Product Change Notification

KBPC bridges are offered in plastic case only, 10/15/25A version combined to one type

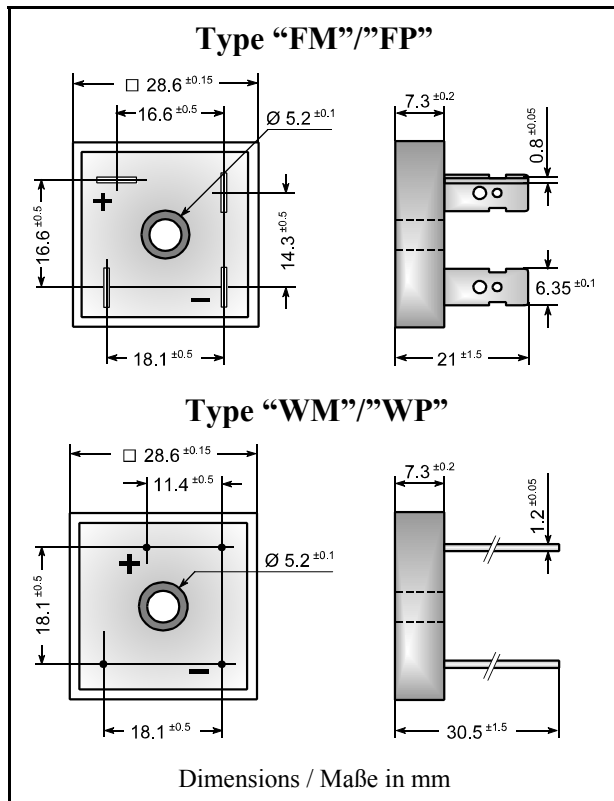
Due to the low request of KBPC bridges in full metal case (index „M“), we are offering those parts effective from October 2007 only in plastic case with metal bottom (index „P“). The version with metal case will be available only on special request. Customers which are currently using the KBPC in metal case should check whether they could switch to the plastic version and change over to it.

Additionally, we will combine the versions KBPC10xx, KBPC15xx and KBPC25xx to one single type, for easier production and logistics. That type will have got the electrical characteristics of the more powerful 25A version and can therefore be used in all of the current applications.

On special request only! / Nur noch auf Anfrage erhältlich!

KBPC10/15/25xxFM, KBPC35xxFM, KBPC50xxFM – Faston
KBPC10/15/25xxWM, KBPC35xxWM, KBPC50xxWM – Wire/Draht
